Granskningsutlåtande

Detaljplan för Magneten 23 m.fl. i stadsdelen Ulvsunda industriområde i Stockholm

Dp 2017-08833

Illustration Stockholm VA

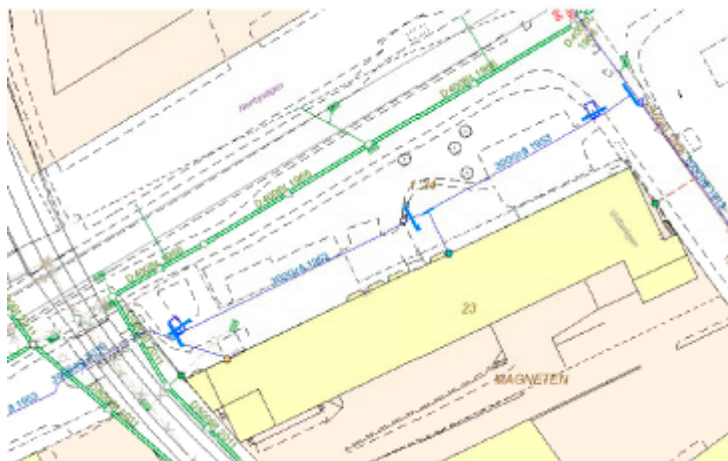
Inom dagens parkmark norr om fastigheten, som övergår till kvartersmark, ligger en vattenledning. Denna måste säkras med u-område eller flyttas ut i allmän platsmark. U-områdets bredd behöver vara 6 m. Om ledningen ska ligga kvar över kvartersmarken behöver föreslaget dagvattenmagasin justeras. Dialog behöver ske med SVOA.

Plankartan har kompletterats med ett u-område enligt önskemål från Stockholm Vatten och Avfall samt en redaktionell ändring har gjorts i bestämmelsen avseende utrymning från byggnaden enligt önskemål från Fastighets AB Gusto
